中国城市轨道交通协会 《城市轨道交通 基于通信的列车运行控制 系统 (CBTC) 互联互通系统规范 第 4 部分： 互联互通危害分析》(T/CAMET04010.4—2018) 团体标准第 1 号修改单

本修改单经中国城市轨道交通协会于 2024 年 09 月 03 日批准发布，
自 2024 年 09 月 10 日起实施。

图 4 单线 CBTC 系统架构示意图

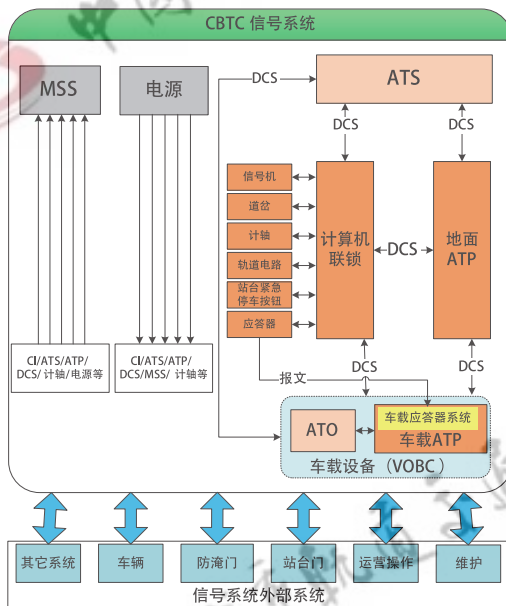
- e) 将术语 3.1.11“本线 local line”修改为：“本线/单线 local line”。
- f) 删除术语 3.1.13“单线 single line”。
3. 缩略语修改：
 - a) 将3.2 缩略语中的“VOBC:车载控制器(Vehicle On-Board Controller)”修改为“VOBC:车载控制器(Vehicle Onboard Controller)”；
 - b) 在3.2 缩略语中增加“MSS:维护支持系统(Maintenance Support System)”。
3. 将 4.2.2 图 4 及图 5 中应答器作为外部设备与“计算机联锁”通信,将图 4 中与计算机联锁接口设备中第二个“轨道电路”修改为：“站台紧急停车按钮”。更换图 4 和图 5 为：
